STUDIO DI IMPATTO AMBIENTALE

relativo al rinnovo della concessione mineraria
per la coltivazione di idrocarburi gassosi
denominata "**VETTA**" (codice n. 706):

INTEGRAZIONI

Relazione Illustrativa

Fig. 1 – Concessione di coltivazione di idrocarburi gassosi denominata "VETTA"- Quadro d'insieme dei pozzi esistenti e di quelli in progetto.

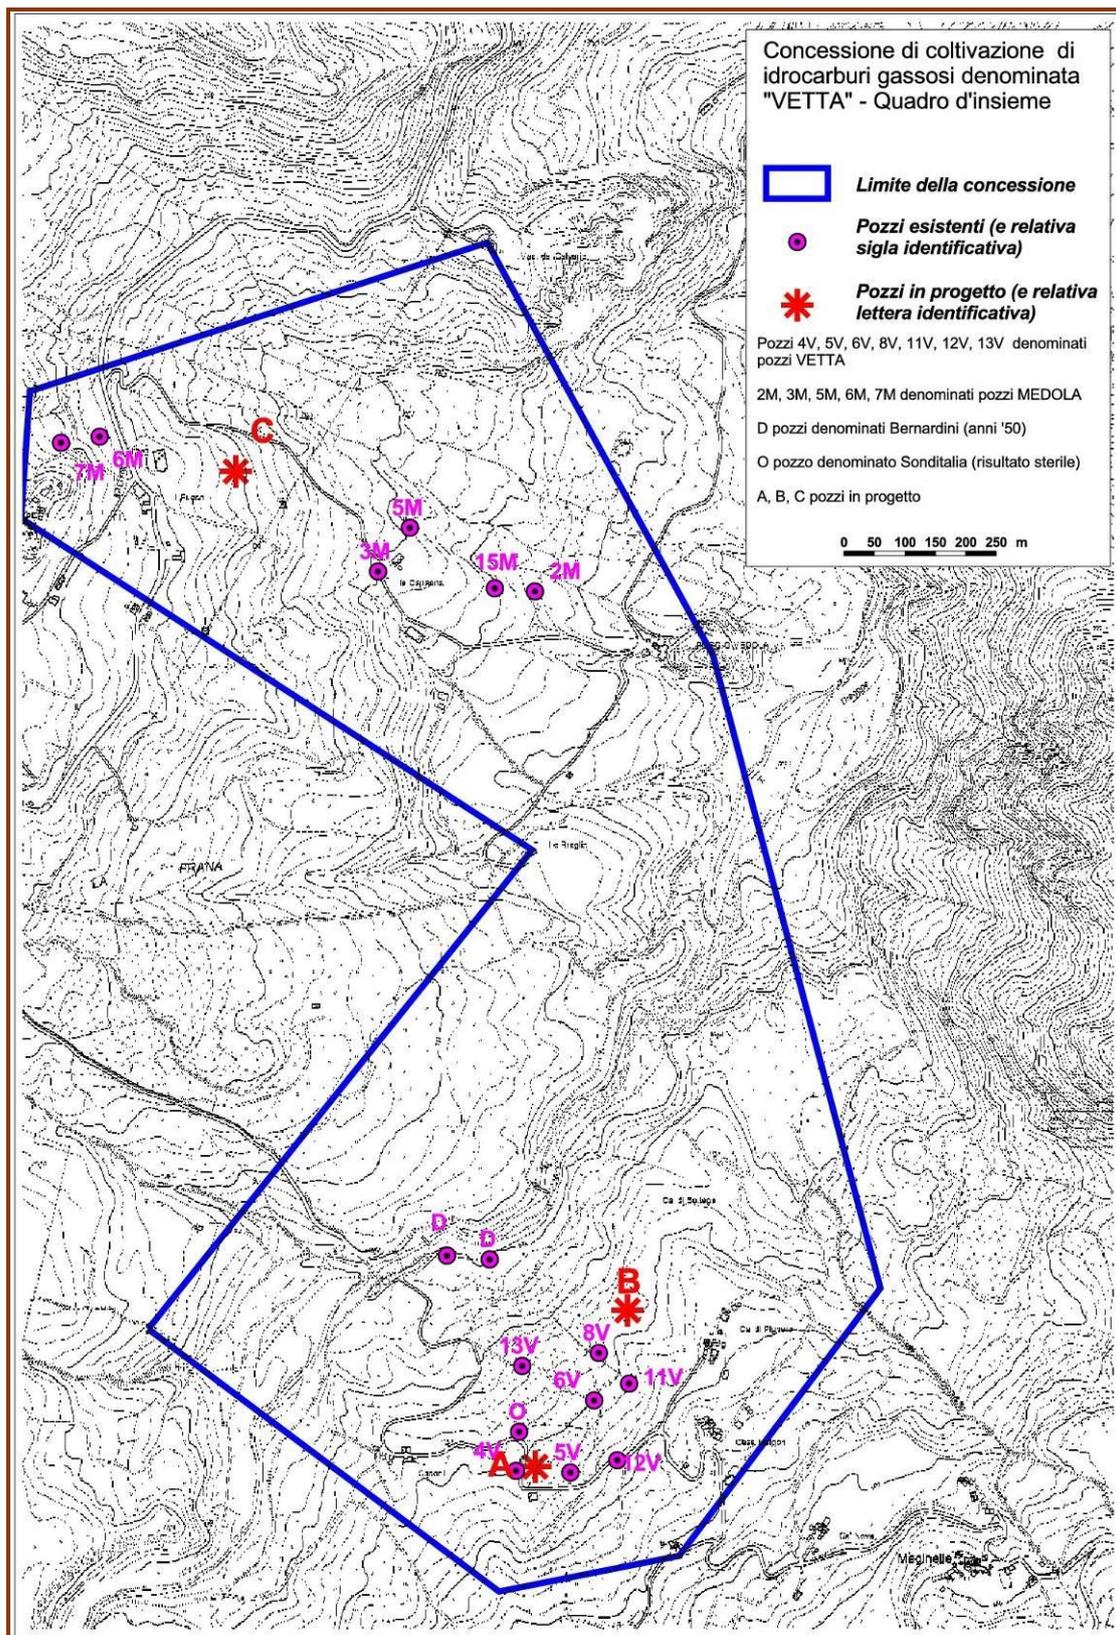
- 1. Il proponente ha presentato domanda di rinnovo della concessione mineraria denominata "VETTA" nell'ambito della quale opera per la ricerca e la captazione di idrocarburi naturali. Contestualmente alla domanda di rinnovo della suddetta concessione la Società ha presentato anche un programma di nuovi lavori relativi alla perforazione di n°3 nuovi pozzi di ricerca per gas metano. Nella documentazione presentata si fa riferimento solo alle nuove attività; si richiede al proponente di fornire un esaustivo quadro d'insieme dell'intera concessione e di inquadrare in essa le nuove attività.*

- 1. di inquadrare il progetto in termini di modifica in ampliamento della concessione esistente;*

In relazione alla richiesta di fornire un quadro di insieme dell'intera concessione e di inquadrare all'interno di essa i pozzi in progetto si riporta quanto segue.

La concessione mineraria n. 706 (VETTA) si colloca nell'alto Appennino modenese, a cavallo della valle del Torrente Dragone, nei Comuni di Palagano e Montefiorino, occupando un areale di circa 160 ettari (Fig. 1).

I pozzi esistenti o dei quali si ha notizia dell'esistenza sono oltre una quindicina (Fig. 1) e si distribuiscono arealmente in due settori (in due "campi") posti rispettivamente sul versante destro (pozzi denominati "Vetta" più alcune perforazioni originariamente non realizzati da SIAM e non allacciate alla rete) e sul versante sinistro (pozzi denominati "Medola") della valle del torrente Dragone.

L'ubicazione dei pozzi in progetto identificati con le lettere A e B si colloca sul versante destro della valle del T. Dragone, in corrispondenza del campo dei pozzi denominati Vetta (Fig. 1), mentre l'ubicazione del terzo pozzo in progetto, C, si situa sul versante di sinistra della valle del Dragone, in corrispondenza del campo dei pozzi denominati Medola (Fig. 1).

Fig. 1 – Schema Cantiere tipo di perforazione di un pozzo.

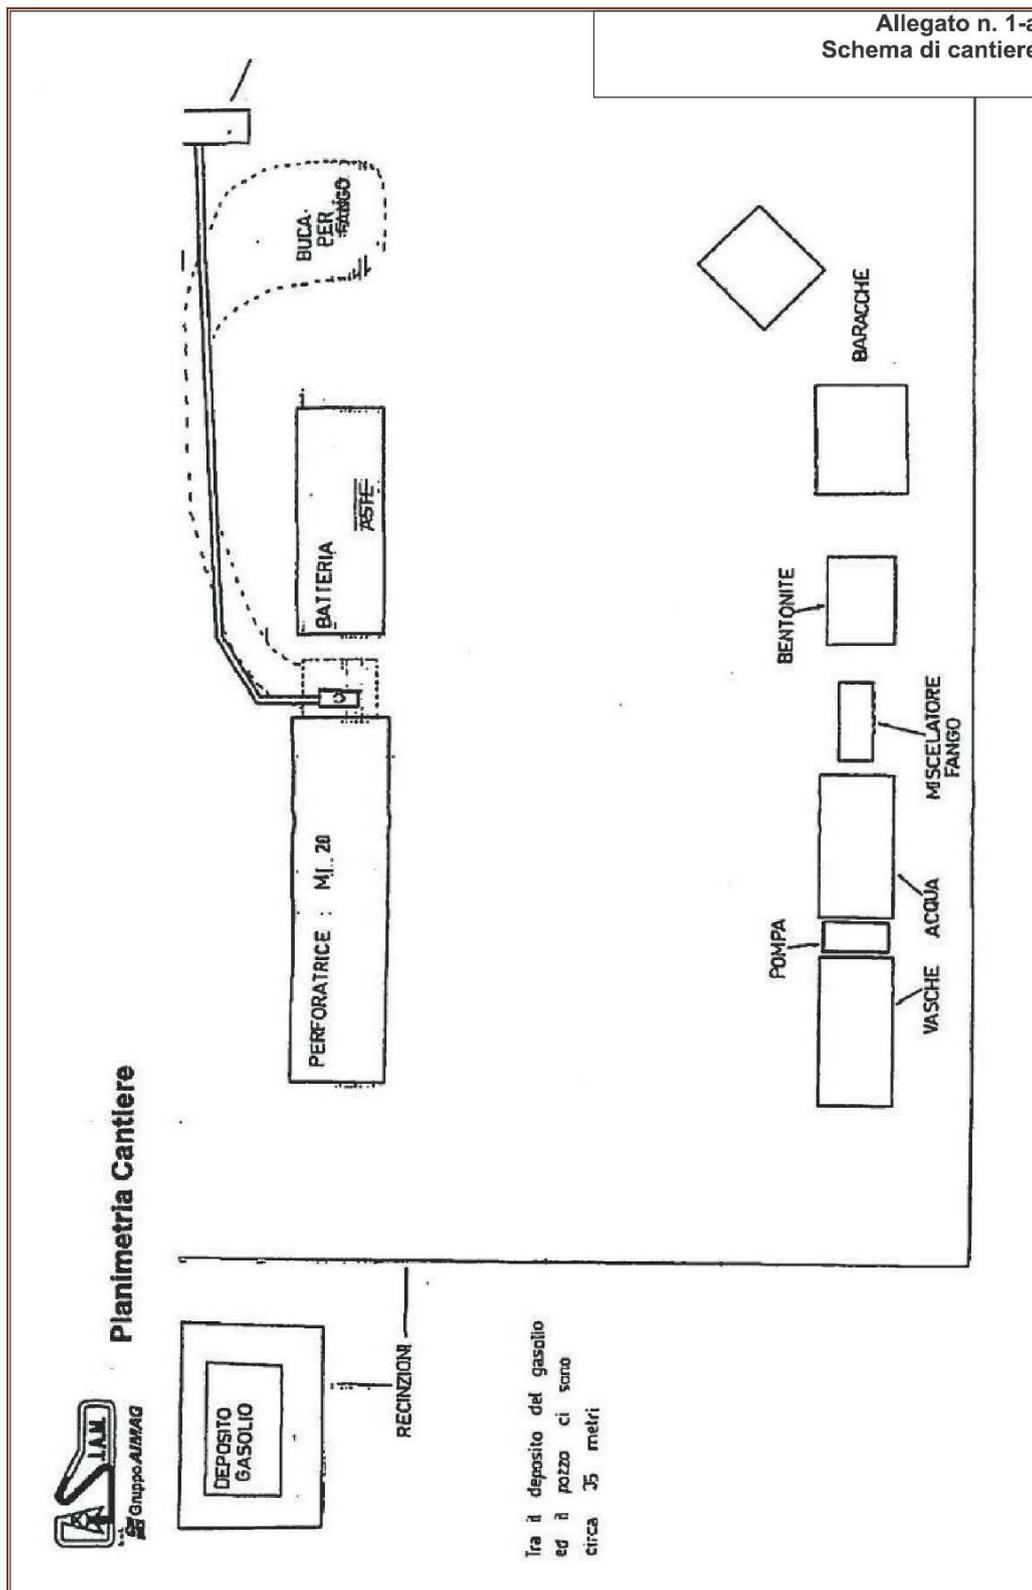
Si chiede di presentare planimetria di dettaglio dell'area di cantiere, indicando le eventuali aree in cui è prevista la impermeabilizzazione o i sistemi di contenimento di sicurezza adottati per i carburanti e lo schiumogeno utilizzati, la buca in cui verranno stoccati i materiali di risulta dalla perforazione.

La Fig. 1 (ripresa dalla Relazione per lo svincolo idrogeologico) descrive l'allestimento planimetrico tipo del cantiere per la perforazione di un pozzo.

In via preventiva si provvederà al presidio e isolamento dell'accesso al cantiere al quale sarà ammesso solamente il personale autorizzato.
